**MODELLI / MODELS: Coffee Makers**

**OGGETTO: Gruppo vaporizzatore - Ricambi aggiuntivi**  
**SUBJECT: Steamer group - Additional spare parts**

**AGOSTO - AUGUST 2012**

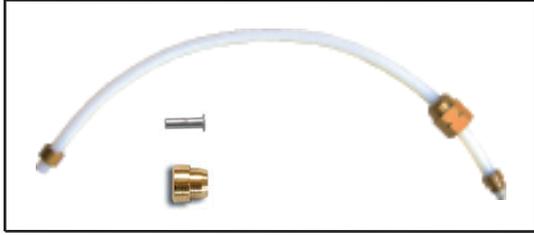
Vi informiamo che, dalla produzione del 28 Maggio 2012 (nella targa caratteristica come **120528**, es. 215121CP**120528**20140), i codici sottoindicati non verranno più impiegati.

*We inform You that, since May 28, 2012 production date (as **120528** on the rating plate, ex. 215121CP**120528**20140), codes listed as follow will no longer be used.*

In caso di sostituzione del gruppo vaporizzatore e/o dei relativi tubi, occorrerà ordinare i seguenti codici:

*When replacing steamer group and/or relative hoses, you will need to order the following codes:*

Assieme Vaporizzatore - Raccordo - Anello  
*Steamer - Junction - Ring Group*

5513227931

Assieme Tubo - Occhiello - Boccola - Dado  
*Hose - Eyelet - Bushing - Nut Group*

- 5513219841 - 135 mm (ESAM)
- 5513219851 - 335 mm (ESAM)
- 5513219861 - 150 mm (ECAM)
- 5513219871 - 460 mm (ECAM)
- 5513219881 - 270 mm (ECAM)
